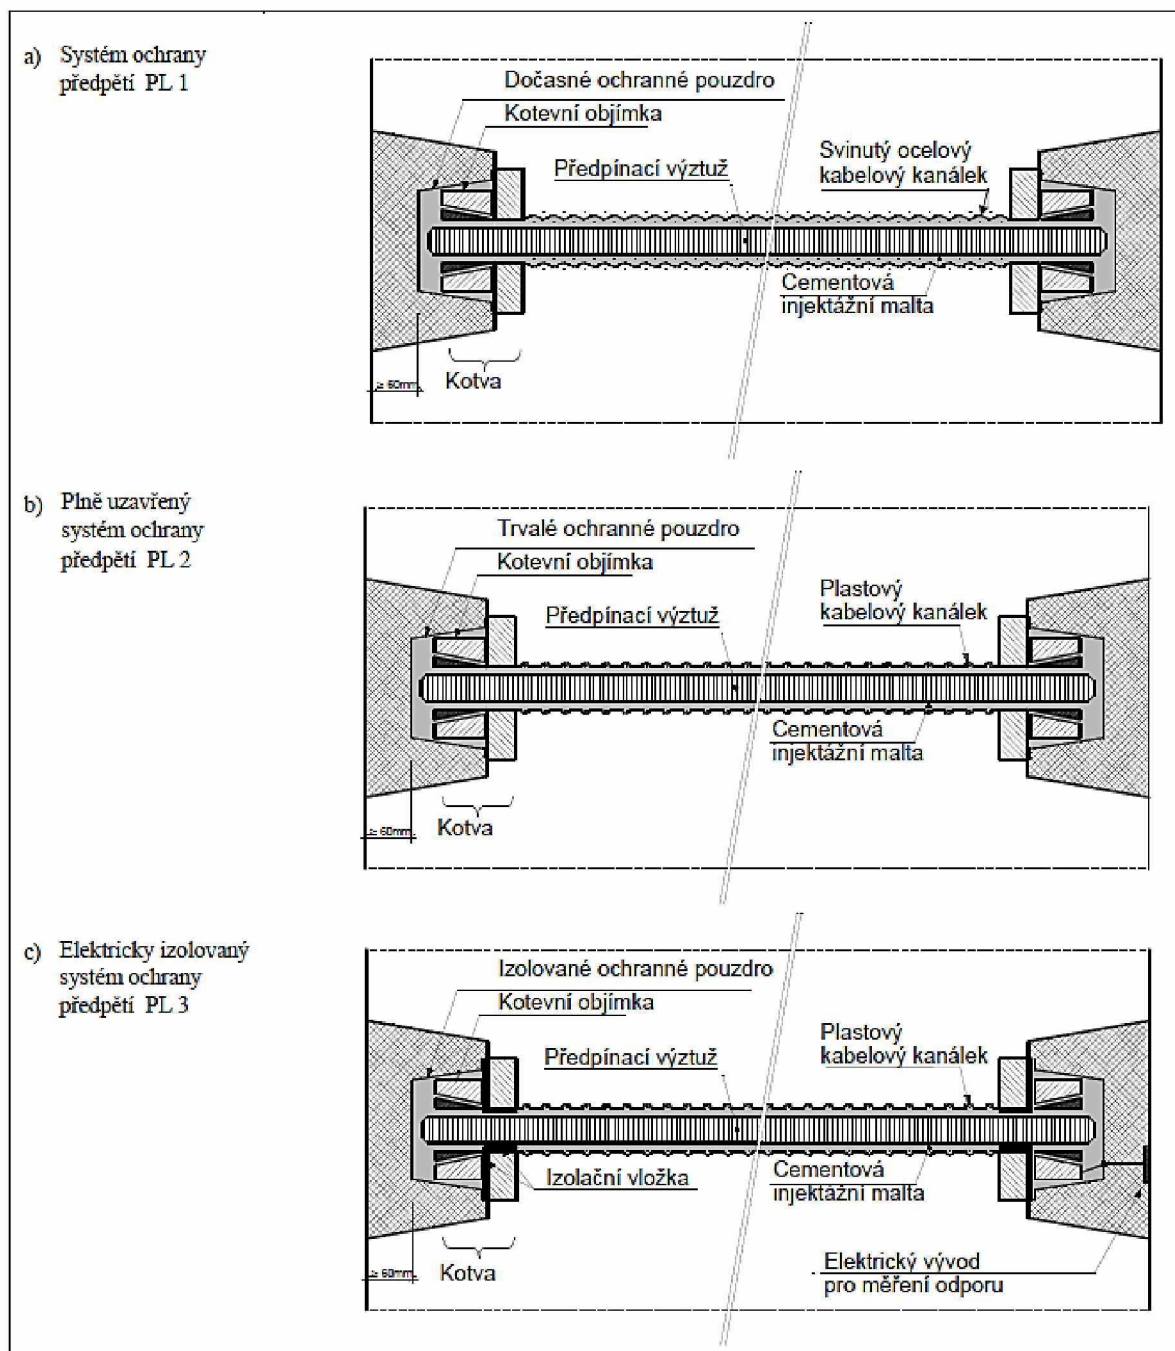
čl. P9.8, bod f) se nahrazuje novým zněním:

Návrh protikorozi ochrany předpínací výztuže se řídí ČSN EN 1992-2/Z2, tab. NA.2 a NA.3.

Materiál kabelových kanálků se navrhuje s ohledem na stupeň protikorozi ochrany předpínací výztuže (PL1, PL2, PL3) podle třídy prostředí, ve kterém je betonová předpjatá konstrukce umístěna a podle účinnosti konstrukční ochrany. Pokud objednatel nebo projektant požaduje zvýšenou spolehlivost předpínacího systému (tj. v případech, kdy jsou kabely umístěné v agresivním prostředí s nízkou konstrukční ochranou, kde při významné korozi ocelových prvků předpětí je velké riziko kolapsu bez předchozích varovných projevů, a/nebo je obtížná přístupnost pro kontrolu během trvání konstrukce apod.), navrhne se stupeň ochrany PL3, a to i u konstrukcí chráněných izolačním systémem.
